- Demande de permis de construire déposée par la SAS Javené Solaire pour l'implantation d'une centrale photovoltaïque au sol au lieu-dit "La Boitardière".
- Révision allégée N°1 du plan local d'urbanisme permettant la réalisation de ce projet.

Enquête publique unique

Rapport d'enquête publique

Commissaire enquêteur : Guy APPERE

Extrait du PLU en vigueur

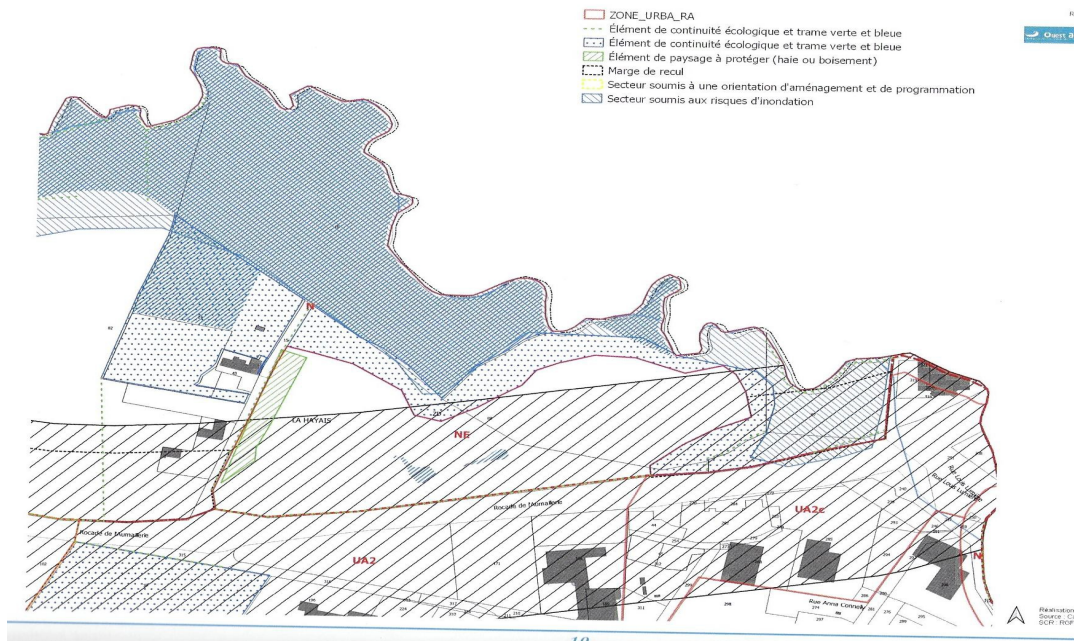
- la marge de recul serait supprimée au droit du projet.
- la démarche « ERC » induite par la suppression de la marge de recul le long de la RN 12 comprendra la mesure compensatoire suivante : plantation d'une haie le long de la RN 12. Elle est traduite sous forme de « Élément de continuité écologique et trame verte et bleue » sur un linéaire de 300 mètres.

- la partie non concernée par le projet, qui correspond à la partie en pente de la parcelle d'implantation du projet, est restituée en zone N pour une superficie de 14 500 m². Elle est dotée de la trame « Élément de continuité écologique et trame verte et bleue ». La vallée du Couesnon est ainsi confortée dans sa fonction de corridor de trame bleue.

- au droit du hameau de la Basse-Hayais, une trame « Élément de paysage à protéger (haie ou boisement) » à l'appui de la haie existante sur une superficie de 2 400 m².

5.3- Sur le projet lui-même

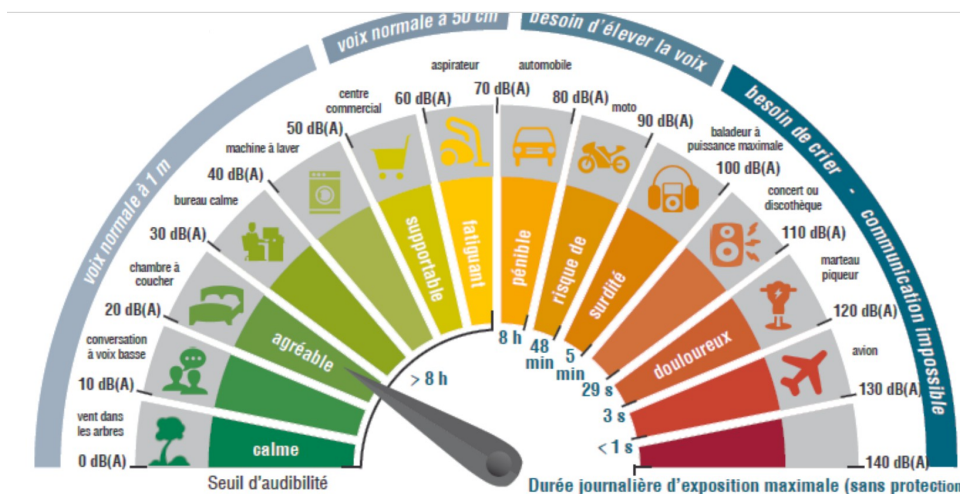
- L'installation produira-t-elle des nuisances sonores en phase exploitation ? Comment sont-elles calculées (méthode, résultats des calculs, normes, valeurs admissibles, ...) ? Comment seront-elles mesurées au moment de la mise en service ?

- L'installation produira-t-elle des émissions électromagnétiques en phase exploitation ? Comment sont-elles calculées (méthode, résultats, normes, valeurs admissibles, ...) ? Comment seront-elles mesurées au moment de la mise en service ?

- En phase travaux, à combien estime-t-on le nombre de camions ou d'engins nécessaires ? (nombre de passages totaux et par jour). Comment seront évitées ou réduites les productions de poussières ? Comment seront réduites les nuisances sonores inhérentes à ces travaux ? Les travaux seront-ils suivis par un écologue afin de garantir l'impact minimal de ces travaux sur l'environnement ?

S'agissant des émissions électromagnétique, les panneaux ne sont pas concernés car il s'agit de courant continu. Des questions peuvent se poser pour l'onduleur, appareil le plus susceptible d'en produire.
